■ 第 35 回委員会における主なご意見

Aパターン：昇り降りしやすい階段

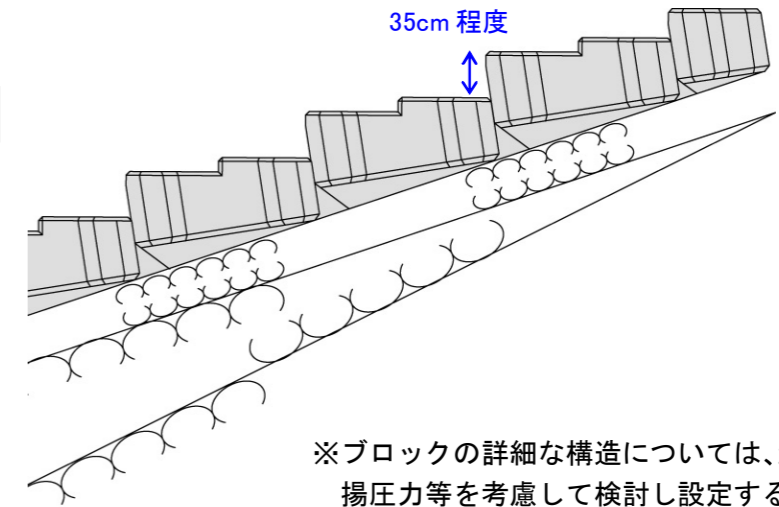
主なご意見
<p>■小段高さ及び階段の構造について</p> <ul style="list-style-type: none"> ・昇降機能が目的ならば、<u>蹴上げ高 30~40cm は高い。もう少し下げた方がよい。</u> ・降りやすい階段と座りやすい階段で<u>エリアを分けて作ったらどうか。</u> ・市川市には水位と生物の付着の資料が伝わっていないと思うが、小段高 AP+2.1m というのは、水位における安全性から判断しても合理的な数値であると考えます。 ・階段ブロックの石張りは決定事項なのか。わざわざ石を張ることは必要か。 ・階段のエリア分けに賛成である。いろんな形をバラエティに富んだ形で施工したらどうか。<u>石積階段の範囲は 5m とあるが、狭いように思う。10m 程度にできないか。</u>“海側に降りられる”というイメージにして欲しい。 <p>⇒①昇降機能の階段と座りやすい階段で区分する。階段幅を広く設ける。</p>
<p>■砂付けについて</p> <ul style="list-style-type: none"> ・階段の先には砂が付くことが前提である。<u>AP+2.1m で階段を止めるならば、その先に砂を付ける必要がある。</u>H25 年までに砂を付けることを決めていただきたい。 ・砂は AP+2.1m より下は付けることを前提とした議論であると思っている。 ・<u>砂を付けるのは、護岸の先である。護岸を削ってまで砂付けを行う考えはないと思う。</u> <p>⇒②砂付けは、護岸整備の後に AP+2.1m より下で行われることを前提とし構造を計画する。</p>
<p>■スロープについて</p> <ul style="list-style-type: none"> ・スロープを作って車いすで小段まで降りられるようにできないか。 ・降りるのは楽だが、昇るのは難しいのではないか。 ・スロープの十分な勾配を確保するには、区間が足りなさすぎる。 <p>⇒③スロープは設置しない。</p>
<p>■総括</p> <ul style="list-style-type: none"> ・護岸バリエーションについては、本日の議論と市川市との調整を踏まえて、次回委員会で再度整備案を提示し、議論することとする。

勾配とブロック形状を考慮しつつ、できる限り昇り降りしやすい階段の形状（蹴上げ、踏み面）とする。

23cm 程度

表面自然石張
